**AVIS RELATIF À LA PROTECTION
CONTRE LES EVENTUELS EFFETS NOCIFS ET NUISANCES
PROVOQUÉS PAR LES RAYONNEMENTS NON IONISANTS
GÉNÉRÉS PAR DES ANTENNES ÉMETTRICES STATIONNAIRES**

Commune : MOUSCRON - Exploitant : ORANGE

Référence exploitant : 399C1_2 / 30967C1_2 / 40967C1_2 / 50967C1_2

Rapport n° 521 / 2024

Figure 1 : Vue en plan des lieux de séjour et des points de contrôle

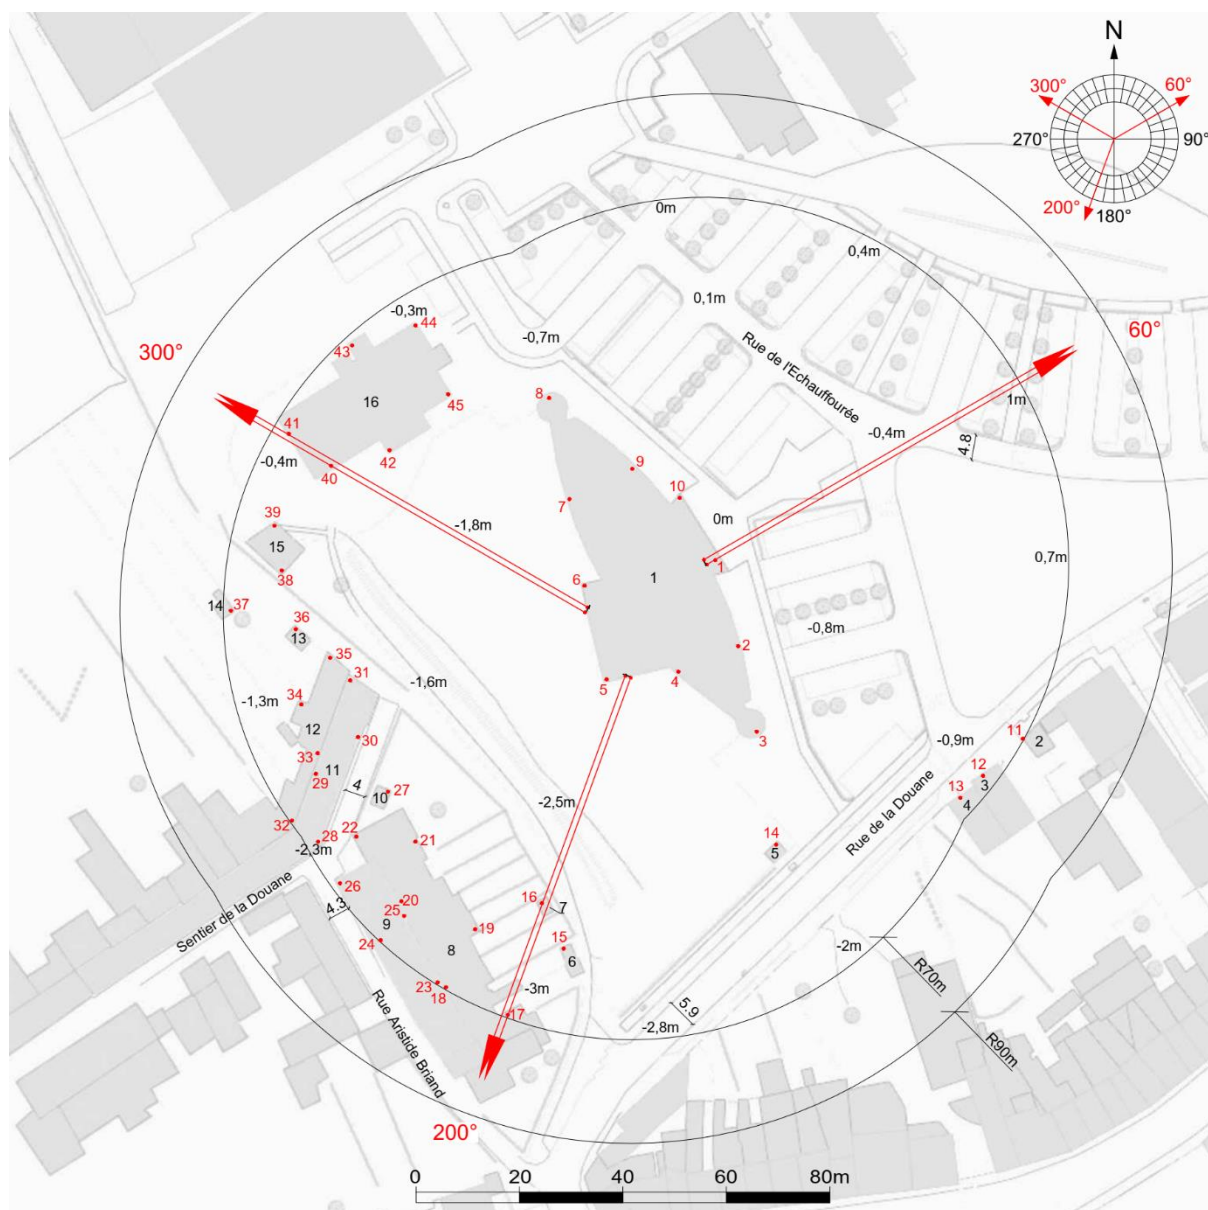
Les fréquences d'émission, la puissance rayonnée par chacune des antennes et leur gain permettent de déterminer le rayon de la zone à analyser. Tout dépassement de la limite par installation est exclu en dehors de cette zone. Le tableau 2 reprend les 35 LS² pour lesquels l'indice d'exposition est le plus élevé. Les différentes colonnes indiquent :

- le numéro du point de contrôle repris sur un des plans de la figure 1;
- le numéro du LS dans lequel se trouve le point de contrôle de la 1^{ère} colonne ;
- l'atténuation d'obstacle prise en compte pour le calcul de l'indice d'exposition dans le LS ;
- le résultat du calcul de l'indice d'exposition.

En ce qui concerne les antennes de l'installation mentionnées dans le tableau 1, la distance maximale à laquelle la limite pourrait être atteinte, à l'extérieur, est égale à 100,8 m. S'il n'y a pas de LS à une distance inférieure, les antennes respectent forcément la limite d'immission.

Dans le cas des LS situés à l'intérieur des bâtiments, une atténuation d'obstacle est prise en compte et il en résulte que la distance maximale à laquelle la limite pourrait être atteinte se réduit à 71,3 m.

Les résultats de l'évaluation décrite au paragraphe 4 indiquent que les antennes émettrices stationnaires de l'installation faisant l'objet du présent avis ne produisent pas, dans un lieu de séjour, un rayonnement électromagnétique maximum supérieur aux limites fixées à l'article 4 du décret.

Figure 2 : Vue en plan des installations d'antennes dans un rayon de 300 mètres autour de l'installation faisant l'objet de la demande d'avis

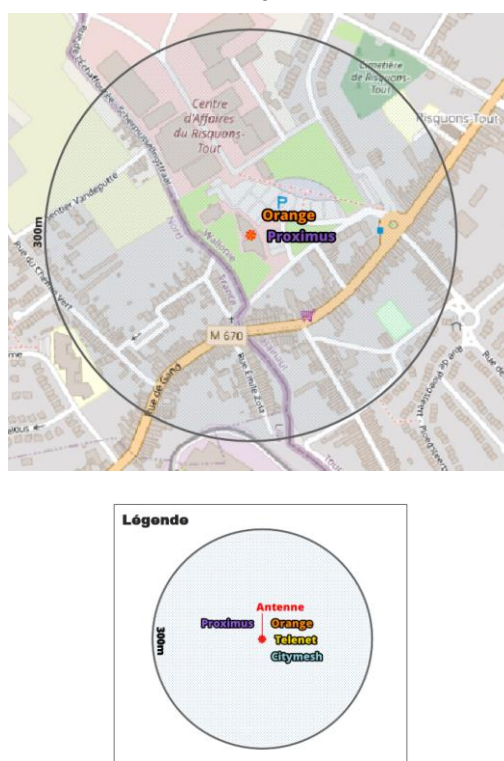
Le plan en projection verticale de la figure 2 indique la localisation des installations d'antennes émettrices stationnaires visées par le décret et situées dans un rayon de 300 mètres autour de l'installation référencée dans le paragraphe 2 et localisée au centre du cercle. Les données de localisation de ces antennes et les avis correspondant sont accessibles via le cadastre en ligne des antennes émettrices stationnaires⁶. Les installations prises en compte dans l'évaluation du respect de la limite cumulative sont les installations d'antennes émettrices déclarées en service par l'exploitant à la date du présent avis, à l'exception de l'installation référencée dans le paragraphe 2 et éventuellement d'autres installations ayant fait l'objet d'une demande d'avis à la même date et qui sont situées à l'intérieur de la zone de 300 mètres de rayon.

- il y a au plus 4 installations d'antennes émettrices stationnaires présentes dans la zone d'évaluation de 300 mètres de rayon représentée dans la figure 2, y inclus l'installation référencée dans le paragraphe 2 : la limite cumulative définie à l'article 4, §2 du décret est nécessairement respectée dans les lieux de séjour à l'intérieur de la zone d'évaluation de 300 mètres de rayon ;

- c) dans tous les autres cas, il a été vérifié que la limite cumulative définie à l'article 4, §2 du décret n'est pas dépassée dans les lieux de séjour sur base du nombre d'installations localisées dans la zone d'évaluation de 300 mètres de rayon représentée dans la figure 2, de leur localisation ainsi que des données inscrites dans la figure 1 et au paragraphe 4 du présent avis et dans les avis attestant le respect de la limite par installation ou de la limite abrogée de 3 V/m relatifs aux autres installations reprises dans la figure 2.

Compte tenu des considérations ci-dessus, il apparaît que l'intensité du rayonnement électromagnétique généré, dans les lieux de séjour situés dans un rayon de 300 mètres autour de l'installation référencée dans le paragraphe 2, par l'ensemble des antennes émettrices stationnaires de l'ensemble des exploitants du même site d'antennes émettrices stationnaires respecte la limite fixée à l'article 4, § 2 du décret.
